LOCOMOTIVE

Pointers

Fig.1 - Modificación al módulo SE10

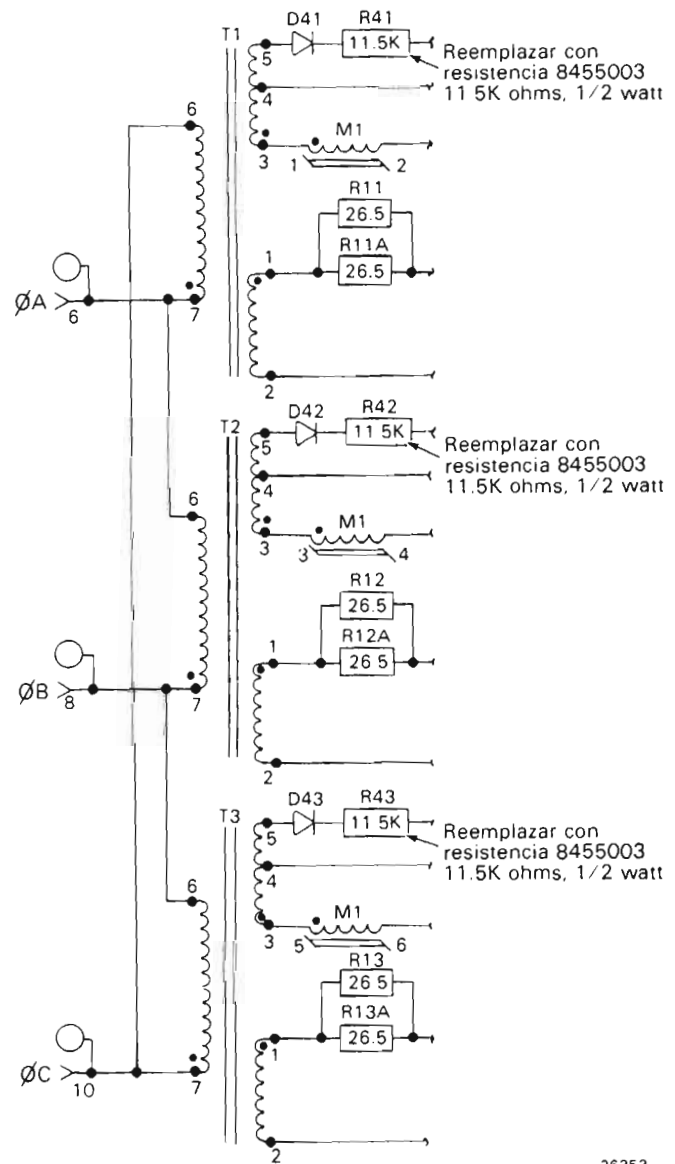
Para tener la "velocidad baja en holgar permanente" de 235 RPM fue necesario modificar algunos componentes incluyendo el módulo SE. Un nuevo módulo SE13 reemplazará al módulo SE10 en todas las unidades producidas a partir de julio de 1981.

El módulo SE13 puede ser usado en cualquier locomotora equipada con un SE10, pero todas las locomotoras equipadas originalmente con un SE13 deberán usar éste para evitar problemas de sobrecarga. La diferencia entre el último diseño del SE10 y el SE13 está en el valor de tres resistencias. Cualquier ferrocarril podrá modernizar los módulos SE10 8458900 (original) ó 8464728 (intercambio), reemplazando las resistencias R41, R42 y R43 (actualmente de 17.4K ohms) con las nuevas resistencias 8455003 (11.5K ohms 0.5 watt) ver Fig. 1. Adicionalmente, será necesario cambiar la placa frontal de módulo así como la placa de identificación correspondiente en el compartimiento de módulos a indicar SE13. La nueva placa frontal del módulo es la parte número 8444787 y la nueva placa de identificación es la 9532139.
